ОПШТИНСКА УПРАВА  
ОПШТИНА ГОРЊИ МИЛАНОВАЦ  
Таковска бр. 2  
32300 Горњи Милановац

**Предмет јавне набавке** - Извођење радова на изградњи водовода у Брђанима

## DETALJ VENTILACIJE

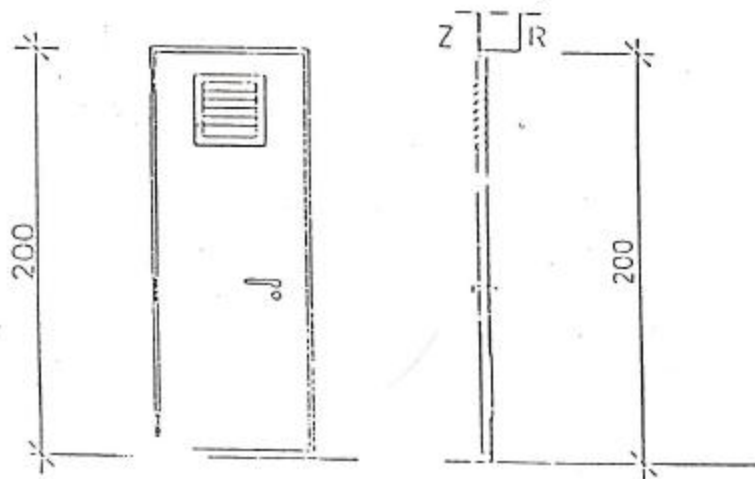
- 18) Molimo Vas da definišete vrstu hidroizolacije unutrašnjih betonskih zidova i ploča Buster crpne stanice.
- 19) Molimo Vas da definišete dimenzije ventilacione glave za Buster crpnu stanicu i da li pozicija podrazumeva samo izradu, kako je to navedeno u opisu ili predmetna pozicija podrazumeva nabavku materijala, izradu i montažu ventilacione glave.

19. У прилогу достављамо детаљ вентилационе главе са потребним димензијама; позиција обухвата набавку материјала, транспорт и уградњу.

# JEDNOKRILNA METALNA VRATA SA ZALUZHOM U GORNJEM DELU

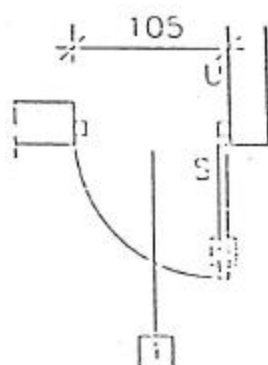
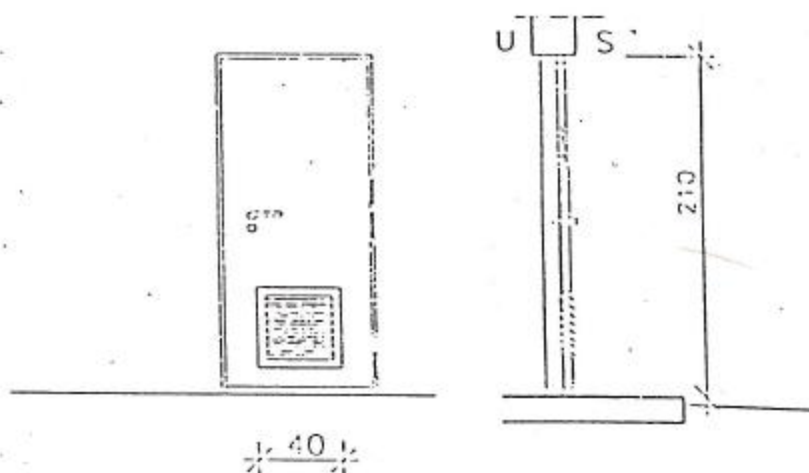
- 3) Molimo Vas da nam dostavite šeme bravarije za pozicije III Bravarski radovi za Rezervoar R4 i Rezervoar R5.
- 4) Molimo Vas da definišete dimenziju fiksne žaluzine za poziciju u okviru III Bravarski radovi za Rezervoar R4 i Rezervoar R5.

1. Двокрилна капија 2x 200 цм
2. Позиције обухватају набавку потребног материјала, израду и уградњу
3. Скенирано из пројекта у прилогу
4. Димензије жалюзине су 40/40 а округла жалюзине Ф 300 мм у раму од НОР профила

# ULAZNA DVOKRILNA KAPIJA

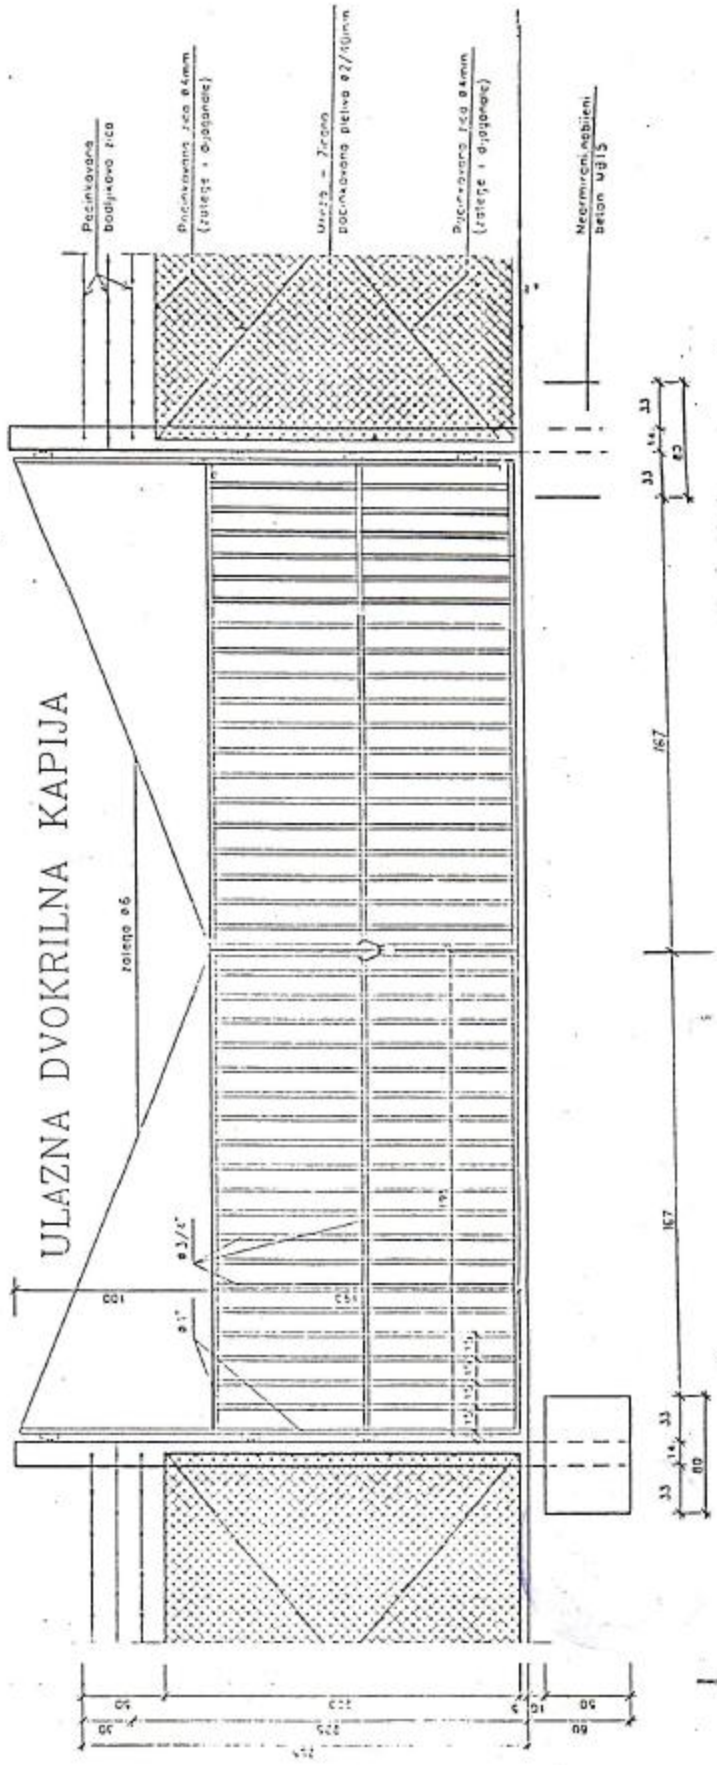
- 1) Molimo Vas da definišete dimenziju dvokrilne ulazne kapije u okviru I Pripremni radovi za Rezervoar R4 i Rezervoar R5?
- 2) Da li pozije u okviru I Pripremni radovi za Rezervoar R4 i Rezervoar R5, Postavlja stubovam ograde, Ugradnja pocinkovane žice za zatezanje, Ugradnja ograde od žičanog pletiva, Ugradnja tri reda bodljikave žice, Ugradnja dvokrilne ulazne kapije, podrazumevaju samo ugradnju ili je u predmetne pozicije uljučena nabavka potrebnog materijala, izrada i montaža?

# OGRADA OKO POSTROJENJA

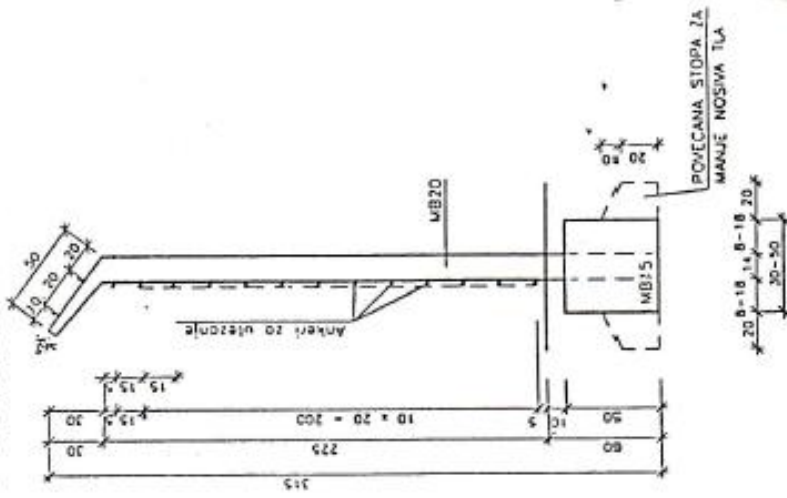
- 5) Molimo Vas da za poziciju ograde u okviru III Bravarski radovi za Rezervoar R4 i Rezervoar R5, definišete visinu ograde, kao i materijale od kojih je ogradu potrebno izraditi.

5. Ограда на бетонским стубовима 3,15 м са темељом 50/50 од поцинкованог жичаног плетива Ф2/40 мм и затегама Ф4 мм, висине 2 м, са три реда бодљикаве жице по врху
